工程指示編號：EI / 4155 / 22 修改版次：K

工程編號：J857 工程名稱：啟德 6552

工程項目：幕牆單元件 - 確認模圖 (興發鋁材)

現確認模圖 2 頁。

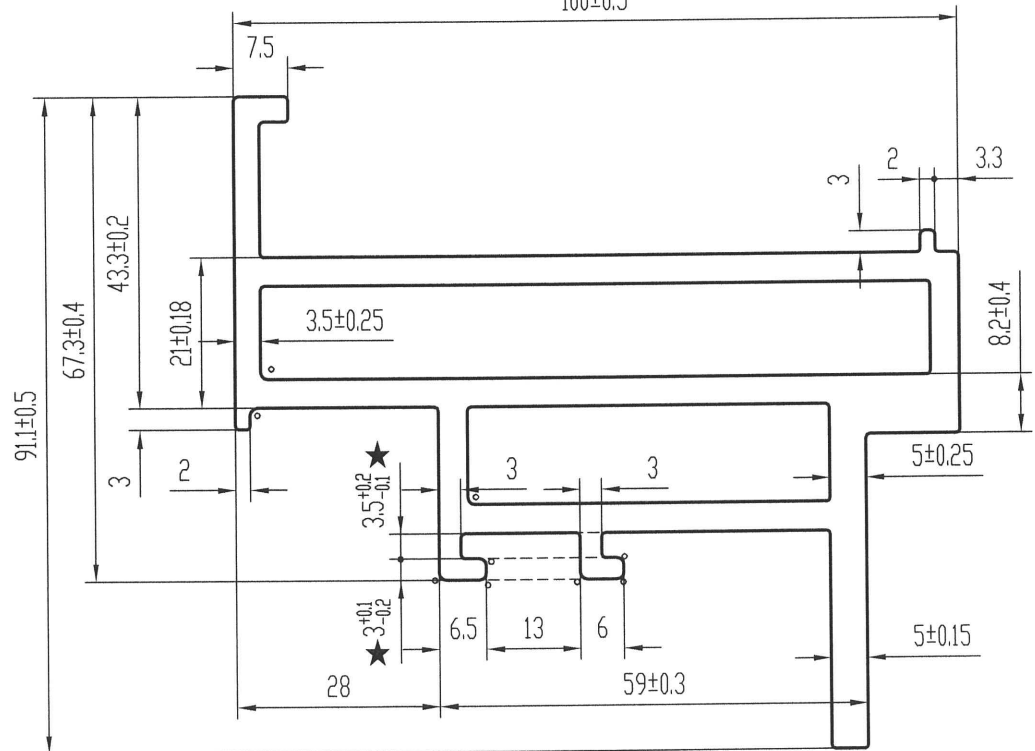
箭头所指周边区域喷涂时可能会出现起影  
100±0.5

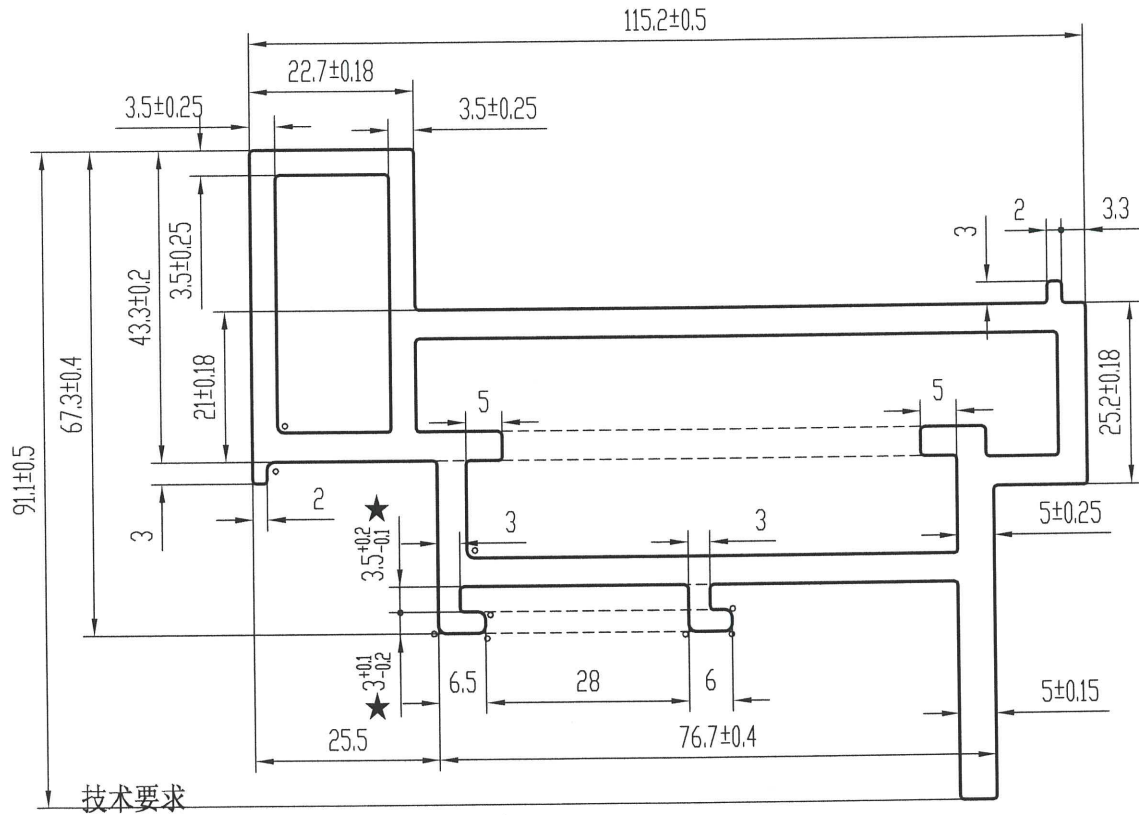
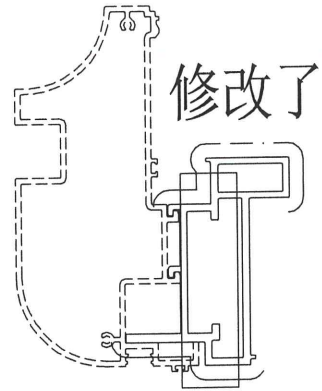
内腔是否还有其它配合? 没有

1. 装饰面为: \_\_\_\_\_
2. 基材验收标准按EN755-9执行
3. 表面处理是: ~~粉末~~、氟碳喷涂
4. 带“★”尺寸以实配为准
